## 審議会において科学的知見に基づき検証すべき事項①② 地球温暖化に伴うイチョウの衰退と地下水遮断の影響に関 する科学的調査・

# 外苑の文化的資産Culutral Heritage 「近代風景式庭園」の破壊 神宮球場の建設に伴う 外苑を代表する美しいイチョウ並木への負荷

### 検証すべき事項③

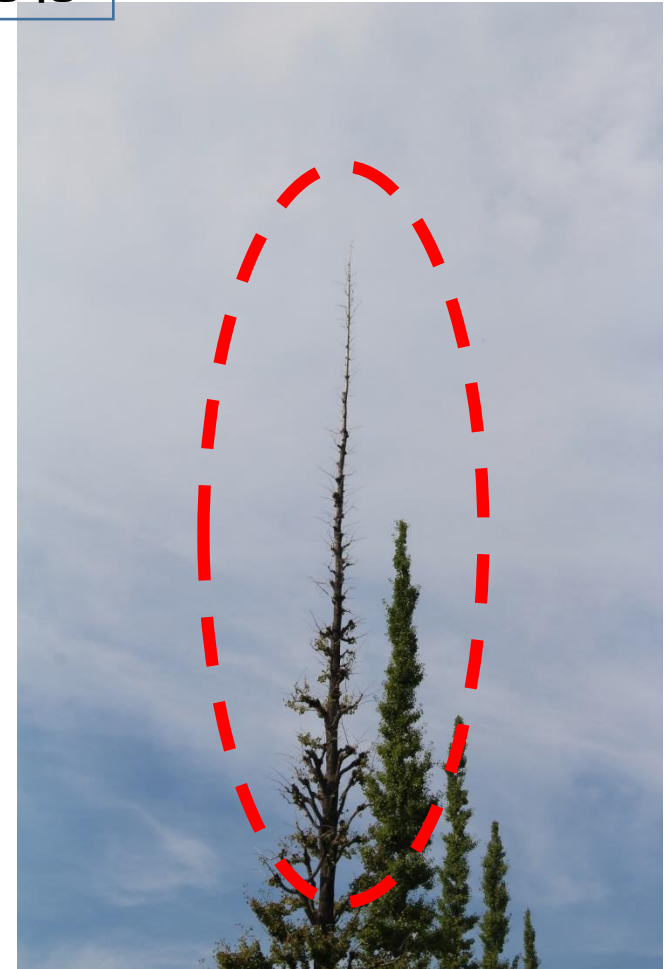
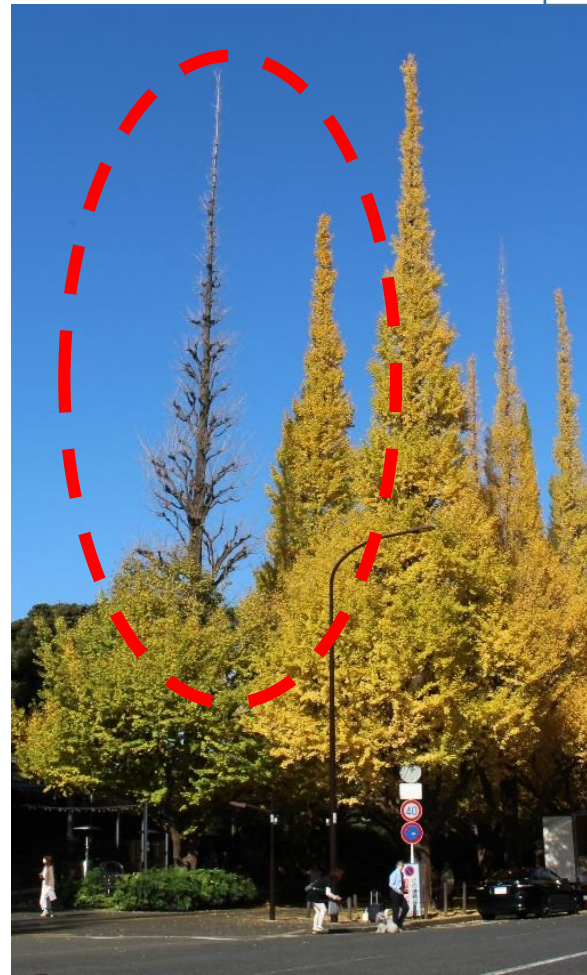
2022年12月  
衰退は明らか。  
イコモス調査を公表

2023年1月20日  
事業者：イチョウはすべて  
健全とし、環境影響評価書  
を提出

2024年9月9日 事業者樹木  
医、衰退を認める報告

2024年10月21日  
事業者、2023年1月の虚偽の  
報告の事実を説明せず。  
審議会でも、検討されば  
かった。

更に悪化

2024年 9月 19日  
更に悪化

## ラグビー場の建設による「保存緑地の持続的維持の検証」

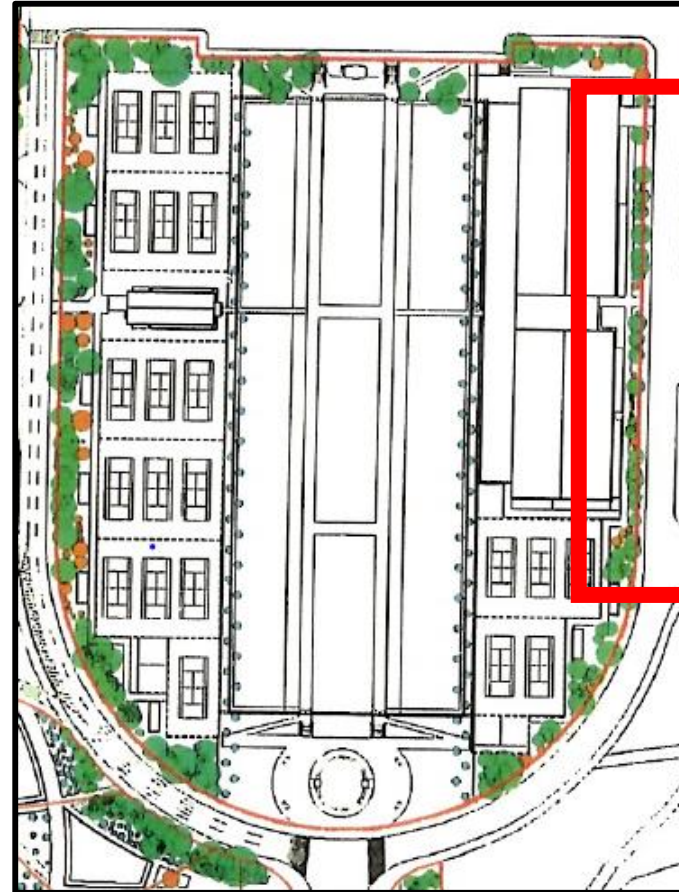
保存緑地の木はヒトツバタゴ、ヤエザクラ、シダレザクラ、ヤマザクラ、ケヤキ、クロマツ等の日照を必要とする「陽樹」である。

スダジイ（3本）、シラカシ（2本）などの「陰樹」は少ない樹林地である。

日影図と樹の種類を合わせて考察し、保存緑地が持続可能であるかどうかの、樹図の判断が必要であるが、この点が欠落しており、再審が必要である。

なお、事業者報告において、事後、群調査をおこなうという説明があったが、ラグビー棟の建設により生じる影響を評価することが「環境影響評価」であるので、事後ではなく、評価書に記載しなければならない。

なお、モニタリング・サイトは定点を設定し、保存緑地として維持する必要があるが、示されていない。

移植樹木の植栽地として10月21日の審議会で報告されたエリアのこれまでの計画図。テニスクラブが建設され、樹木は1列のみ

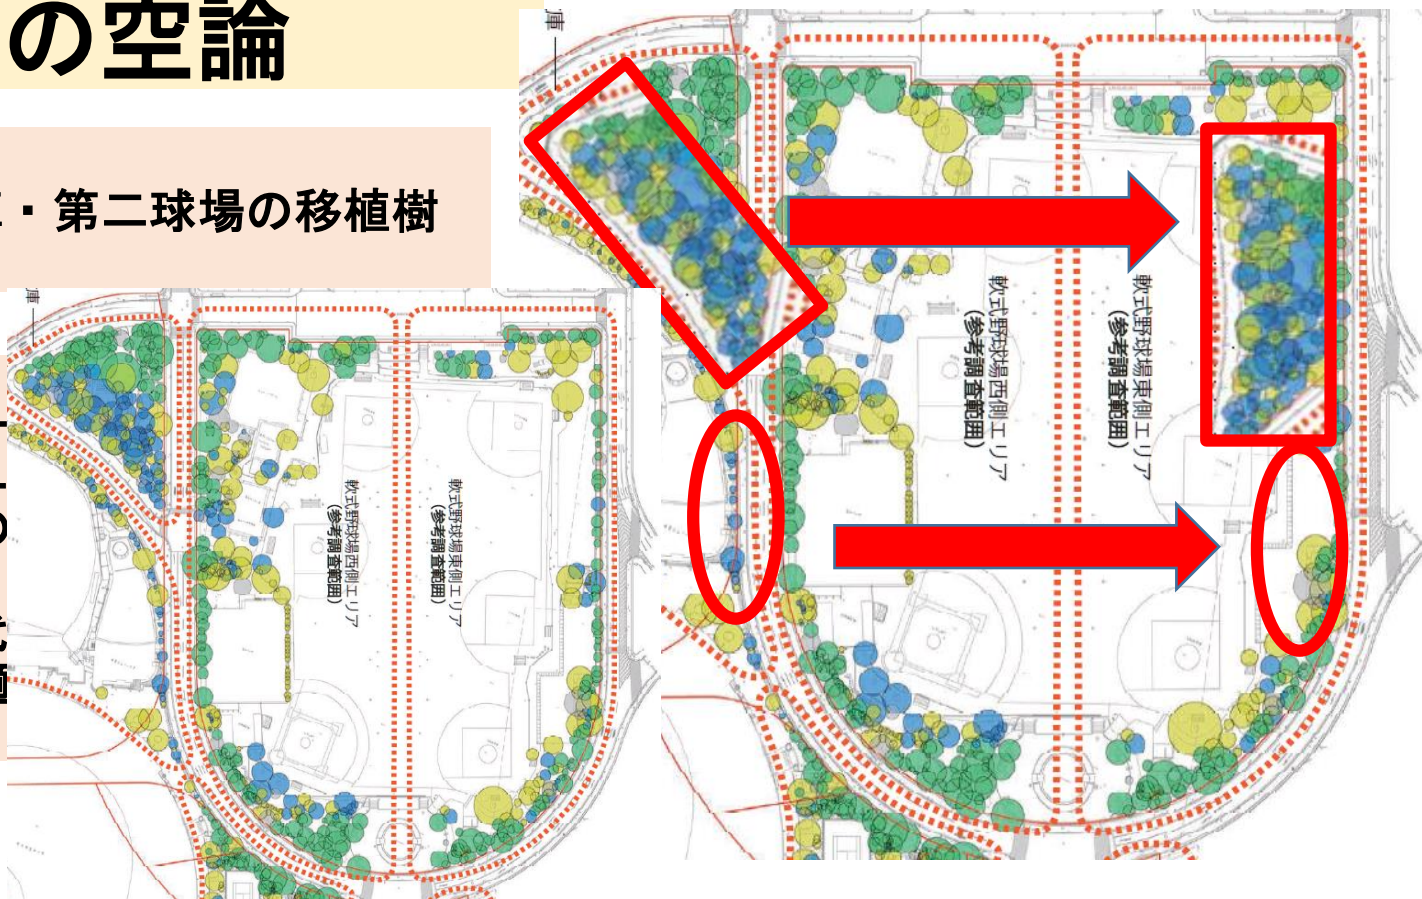
芝生広場の本移植地の図面が公表されず、審議に必要である客観的資料が提示されなかった。芝生広場の面積の減少に対して、図面に基づく説明が行われなかった。

# 机上の空論

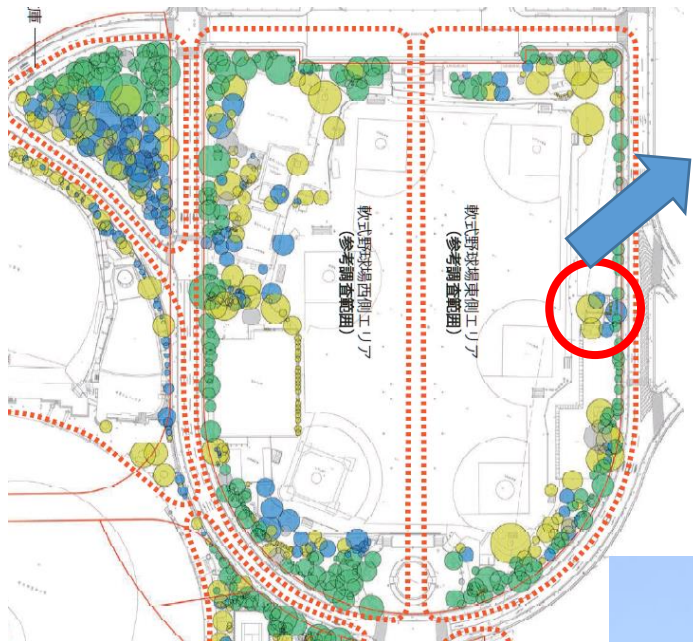
会員制テニスコート整備により伐採  
 されるヒマラヤシーダー、ケヤキ。  
 風景式庭園の芝生広場の境界を構成  
 する重要な樹林地

会員制テニスコート、及び移植樹により伐採されるトチノキ、移植されるシラカシ、ヒマラヤシーダー（創建時よりの樹木）

創建時より生育している樹木を何故伐採、移植し、建国記念文庫からの移植樹を植えるのか？明確な説明が必要。

# 霞ヶ丘門、及びスタジイの保全：検討が行われなかった⑦

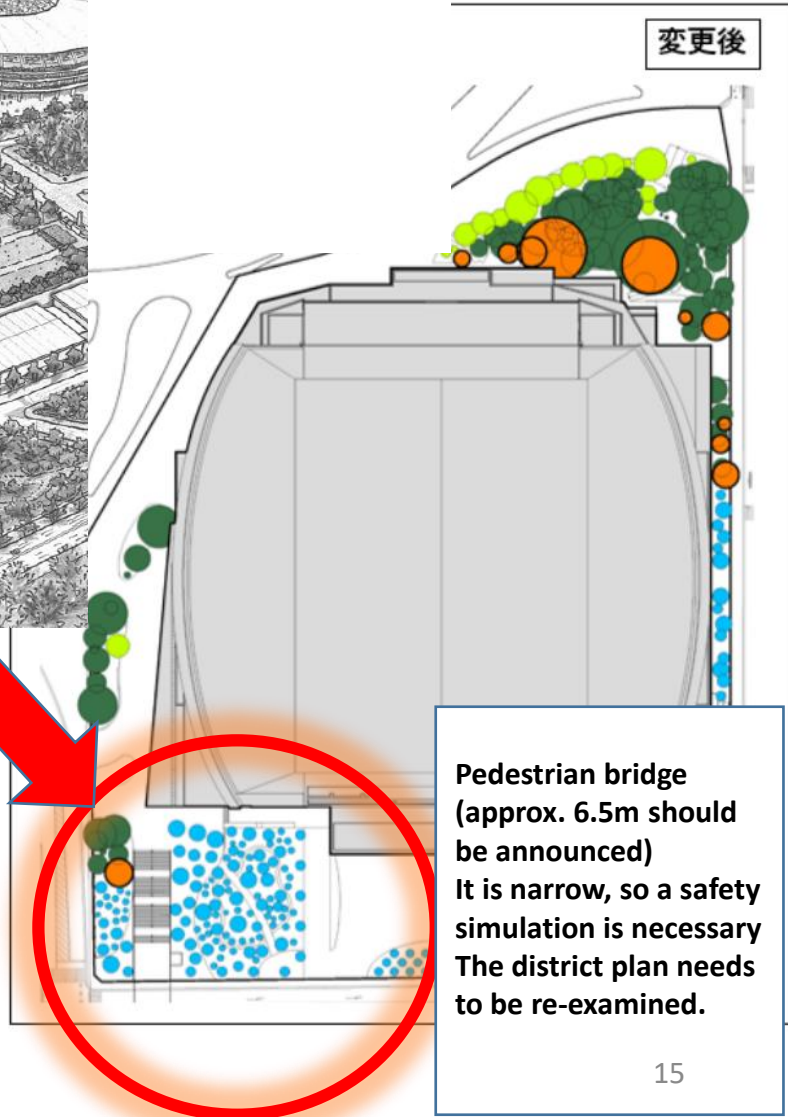
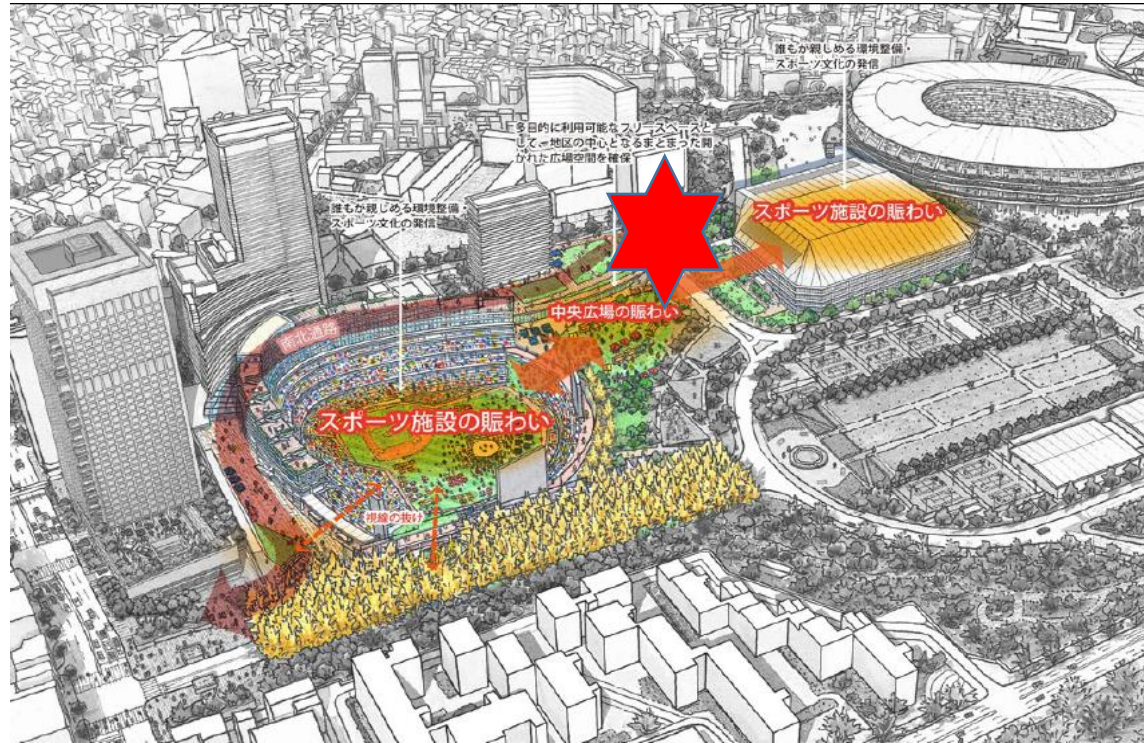
## 狭い歩道橋 シミュレーション必要、

Pedestrian bridge (approx. 6.5m should be announced)  
It is narrow, so a safety simulation is necessary  
The district plan needs to be re-examined.
